泊発電所3号炉

基準津波に関するコメント回答

(地震に伴う津波と地震以外の要因に伴う津波の組合せ)

令和5年3月24日
北海道電力株式会社

波源位置 (位相) の変動を考慮した場合 (波源位置を東へ移動した場合)

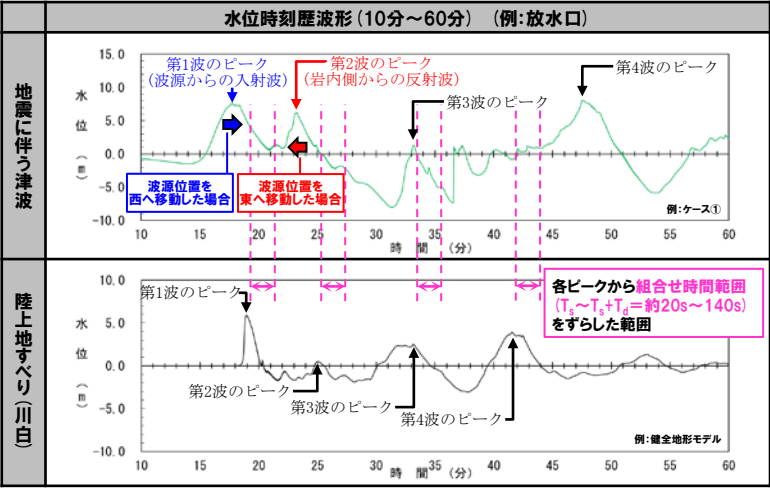
No	指摘事項	回答方針
31	<p>以下の事項についての十分な説明を行ったうえで、泊発電所の特徴を踏まえた組合せ評価の妥当性及び敷地に対して大きな影響を及ぼす波源の選定の妥当性を示すこと*1。</p> <ul style="list-style-type: none"> 地震に伴う津波と地震以外の要因に伴う津波のそれぞれの水位時刻歴波形を示し、津波の重なり方の状況等を説明すること*4。 組合せ評価による評価結果の特徴(波源のパラメータによる傾向の違い*6、各地形モデルによる傾向の違い*5)を把握し、組合せ評価によって各評価項目(評価地点)で最大となる波源が地震に伴う津波の評価と異なる波源になること*8について、分析・考察を行うこと。 <p>上記の検討については、いくつかの地形モデル・波源を分析した段階で、中間的に報告を行うこと*2。</p> <p style="text-align: right;">グレー書き:次頁で整理</p>	<p>【水位上昇側の検討方針(概要)】</p> <p style="text-align: right;">令和4年10月28日審査会合において説明</p> <ul style="list-style-type: none"> ○組合せ評価における波源の関係を明確にするため、地震に伴う津波の最大ケース(ケース①~⑳)を「6-de南20, 1-de南10, 6-de北10, 7-de, 6-cf」に分類した。 ○波源の入れ替わりが発生したことを契機に、泊発電所の波源の特徴(水位上昇側)を確認するために、事前検討の位置付けとして、組合せ評価で水位が大きくなった7-deを対象に分析し、以下の泊発電所の波源の特徴を確認した(7-de以外については、後段で実施する分析の対象とした。)。 <ul style="list-style-type: none"> 地震に伴う津波 : 波源位置の違いにより、位相が大きく異なる。 陸上地すべり(川白) : 地震以外の要因に伴う津波としては、水位が大きい。 組合せ評価(同一波動場): 陸上地すべり(川白)の各ピークと地震に伴う津波の各ピークが重なり、水位が大きくなる。 <p style="text-align: right;">【指摘事項No31における下線部*2の対応】</p> <ul style="list-style-type: none"> ○泊発電所の波源の特徴(水位上昇側)を踏まえると、以下の課題が判明した。 <ul style="list-style-type: none"> 組合せ評価では、波源位置(位相)の変動を考慮した場合に陸上地すべり(川白)の各ピークと重なり、水位が大きくなる可能性がある。 地震に伴う津波の最大ケース(ケース①~⑳)を組合せ対象波源としていたが、これ以外の波源(波源位置(位相)の変動を考慮した波源)を組合せ対象波源とした場合に、上記のとおり水位が大きくなる可能性がある。

- 水位が大きくなる可能性があるという課題より、追加解析 (波源位置の変動を考慮) を実施することで、泊発電所の特徴を踏まえた組合せ評価の妥当性及び敷地に対して大きな影響を及ぼす波源の選定の妥当性を説明する。
- 具体的には、以下により妥当性を説明する。
 - 追加解析結果が、「5.4 同一波動場での津波解析結果の最大ケース」を下回る場合には、「5.4 同一波動場での津波解析結果の最大ケース」を、敷地に対して大きな影響を及ぼす波源として選定する。
 - 追加解析結果が、「5.4 同一波動場での津波解析結果の最大ケース」を上回る場合には、追加解析結果を、敷地に対して大きな影響を及ぼす波源として選定する。

組合せ時間差:85s

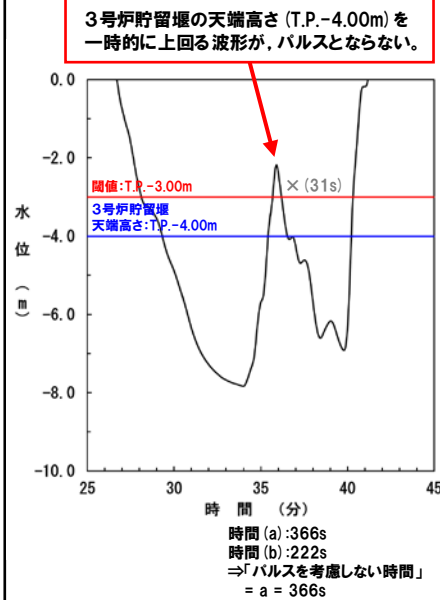
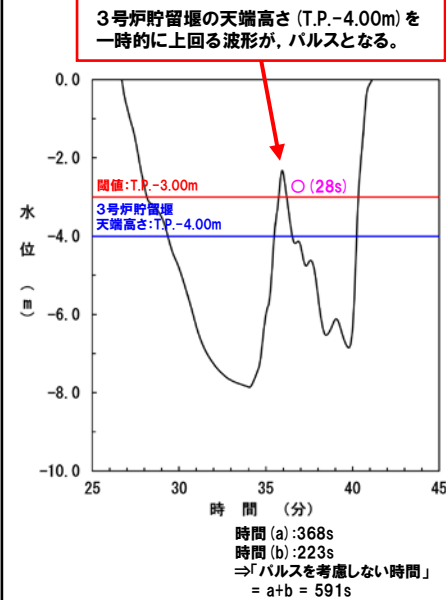
- 一部のケースにおいて、組合せ時間差の変動に対して、「貯留堰を下回る継続時間」が急増する。
- 一部のケースにおいて、組合せ時間差の変動に対して、「パルスを考慮しない時間」が急増する。

- 組合せ時間差85s:3号炉貯留堰の天端高さ(T.P.-4.00m)を一時的に上回る波形が、パルスとならない。
- 組合せ時間差90s:3号炉貯留堰の天端高さ(T.P.-4.00m)を一時的に上回る波形が、パルスとなる。
